Que penser du projet de lotissement de Matexi?

Deux réunions de notre CA se sont tenues les vendredis 27 octobre et 3 novembre. Sur base des éléments en sa possession à ce jour, l'ASBL a rédigé ses observations et propositions sur la demande de permis PU/85689. Nous transmettons nos observations au *Collège communal de Liège* dans le cadre de l'enquête.

Proposition d'aménagement de l'entrée de l'ancien fort – © ASBL La Chartreuse

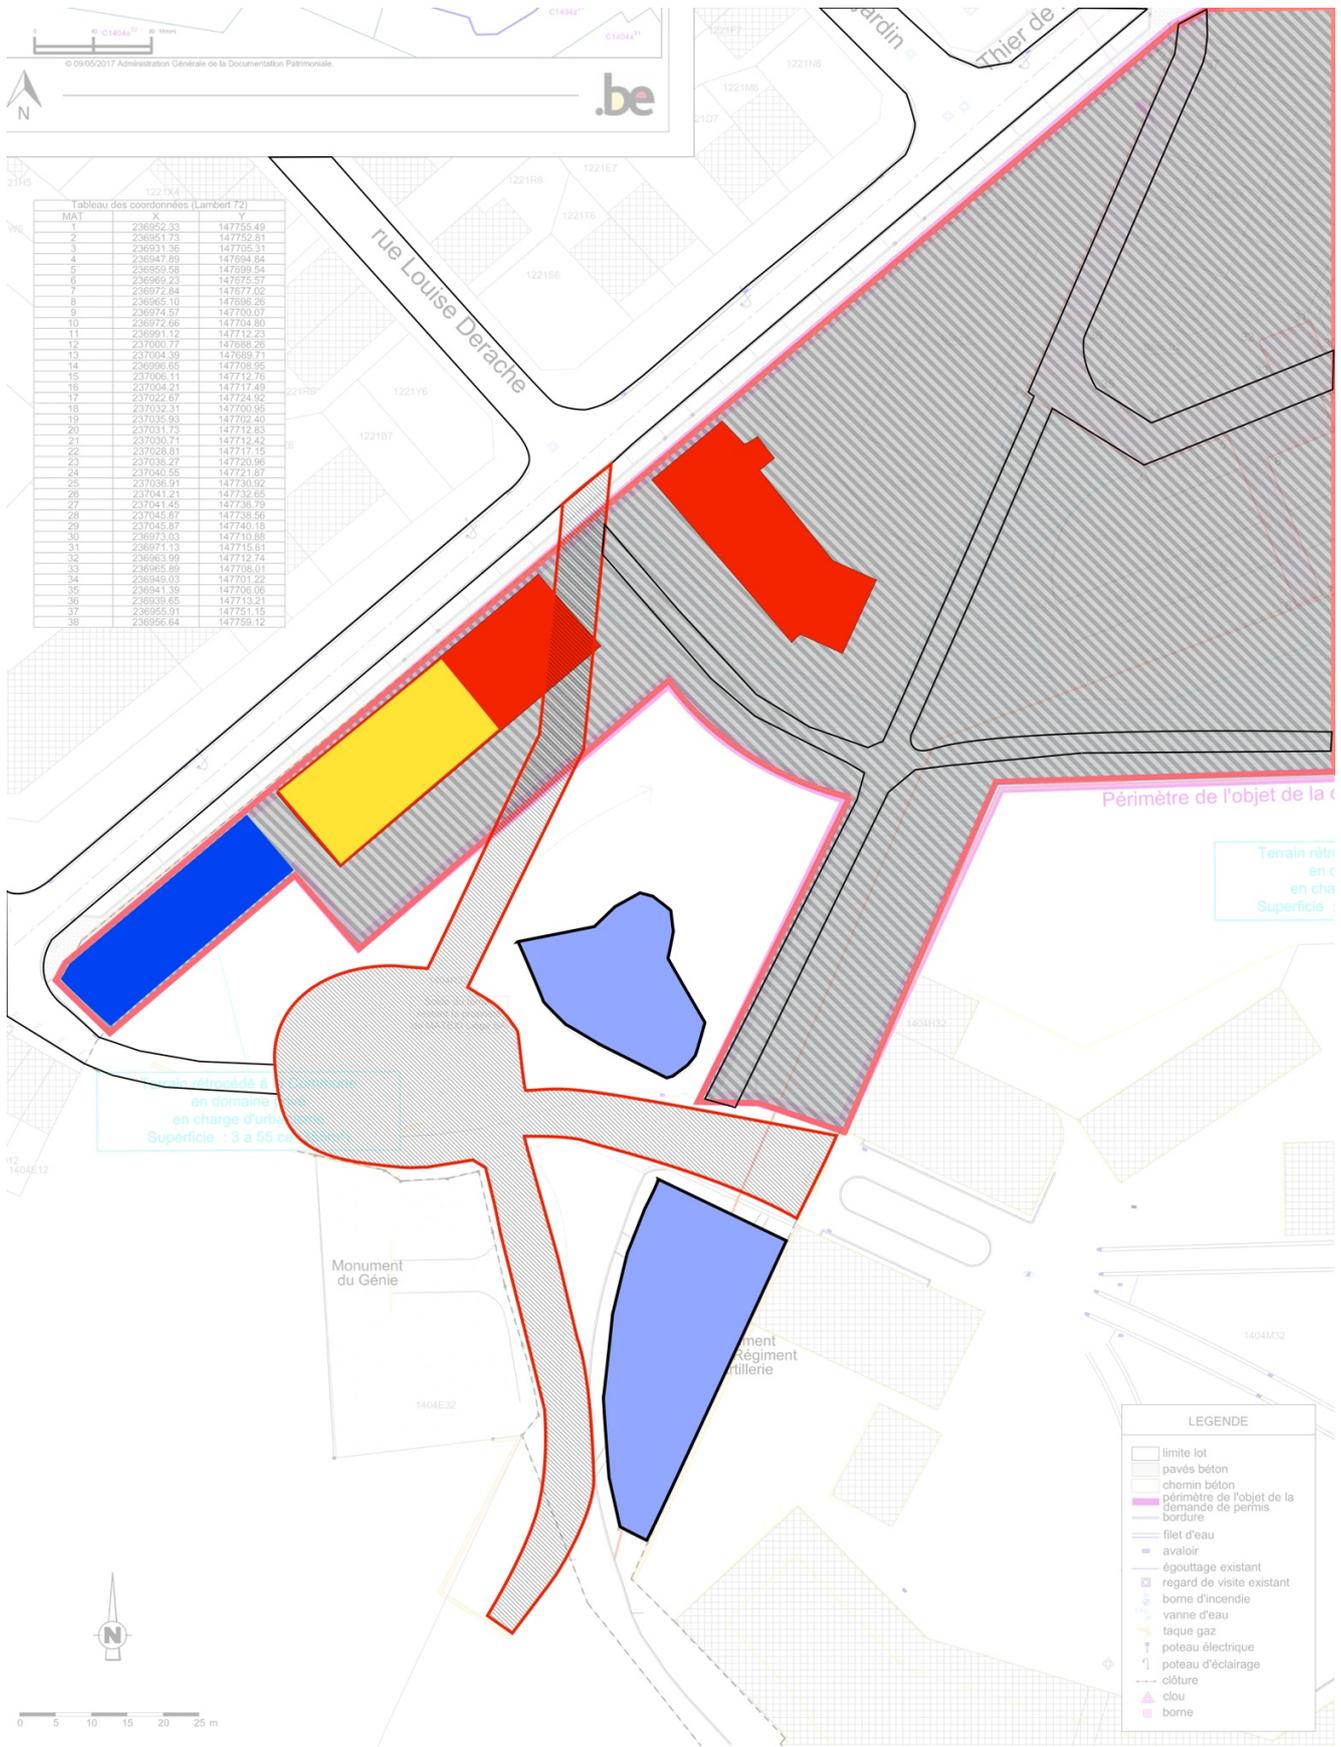
La mobilité est le problème majeur du projet. 74 logements, disons donc 90 véhicules; à terme de la réaffectation de l'intérieur du fort, la phase II, 150 logements, 200 véhicules. D'après le *Master Plan*, le flux de circulation de la phase III se dirigerait quant à lui vers la *rue Lebeau*.

Pour réduire les effets de cette augmentation du flux de circulation, la **Ville de Liège** devra sans aucun doute interpeler la **Région Wallonne** pour faire aménager le carrefour des rues *des Fusillés*, *des Fortifications* et de *Herve*, car nous n'imaginons pas qu'on puisse autoriser la descente du *thier de la Chartreuse*... La **Ville de Liège** a-t-elle déjà travaillé sur cette problématique?

Une autre piste serait de créer un accès par transport en commun: le dernier bloc d'appartements près du *monument du 1^{er} de Ligne* se trouve à plus de 700 mètres du premier arrêt de bus... On pourrait, par exemple, compléter la ligne 10 du **TEC** par une extension jusqu'à l'entrée de l'ancien fort, celle-ci étant desservie par un bus sur trois. N'oublions pas que si cette ligne existait, elle ne desservirait pas que le nouveau quartier, mais aussi le *Parc de la Chartreuse*: celui-ci ne doit pas être que le lieu de promenade des propriétaires de chiens locaux, mais de tous les Liégeois.

- que le projet soit revu de manière à «accrocher» la phase I à la future phase II en aménageant la zone en face de l'ancien fort et en rectifiant le tracé du chemin d'accès actuel pour permettre tant l'accès à la caserne que la réalisation ultérieure d'un arrêt de bus **TEC** (voir plan au point 4. La mobilité);

- que le projet actuel et les projets futurs s'alignent sur la limite basse du nombre de logements, soit 240 au plus et dans le cas présent 60 (la demande relative à l'arrêt de bus impliquerait une réduction de taille du bloc A d'appartements, passant de 15 à 7 logements);

En hachuré fin, entouré d'un trait rouge, la zone faisant

l'objet de la demande de permis.

En bleu, deux des monuments présents sur le site.

En bleu plus foncé, le bassin d'orage.

En rouge, deux des constructions de Matexi.

En hachuré plus gros, entourées d'un trait rouge, les voiries proposées par l'ASBL.

En jaune, la taille que devrait prendre l'immeuble avec ce nouveau tracé.
